TRANS/WP.30/2004/23
30 avril 2004

**CONVENTION DOUANIÈRE RELATIVE AU TRANSPORT INTERNATIONAL
DE MARCHANDISES SOUS LE COUVERT DE CARNETS TIR
(CONVENTION TIR DE 1975)***

Nouveau commentaire aux annexes 2 et 7

Communication du Gouvernement des États-Unis d'Amérique**

Photo A

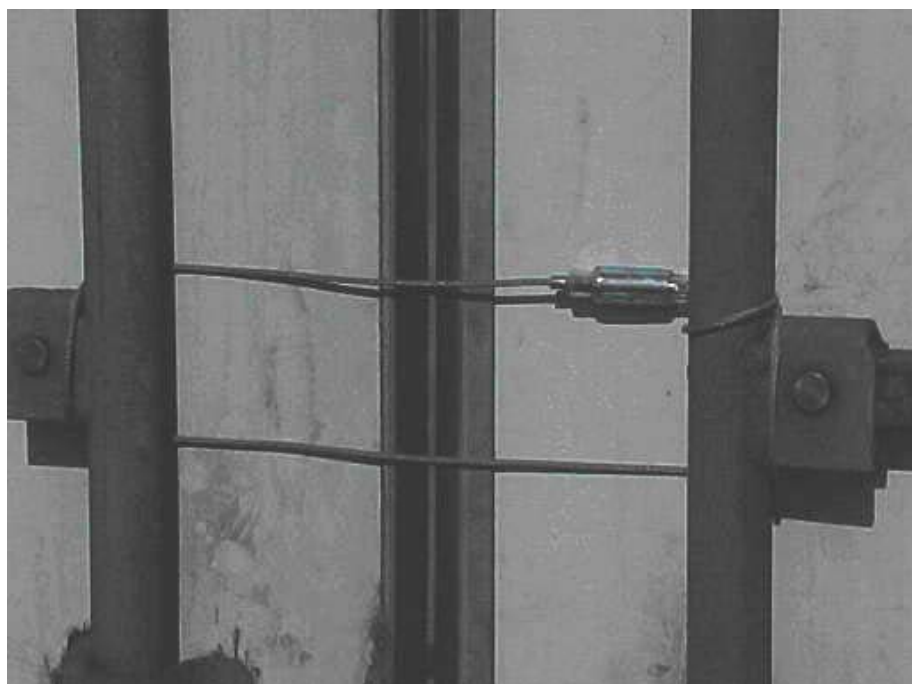
- a) *Percer un orifice de 1,27 cm (1/2 pouce) à travers la barre verticale sur le battant droit du conteneur et à travers la plaque inférieure fixant ladite barre à la porte du conteneur. Un scellement mécanique ou électronique devra ensuite être apposé à travers cet orifice, couvrant les têtes de rivets sur la plaque de manière à empêcher toute effraction. En plaçant un scellement de cette manière, on empêche l'ouverture du conteneur même en cas d'effraction au niveau de la poignée de manœuvre. (Voir photo A.)*
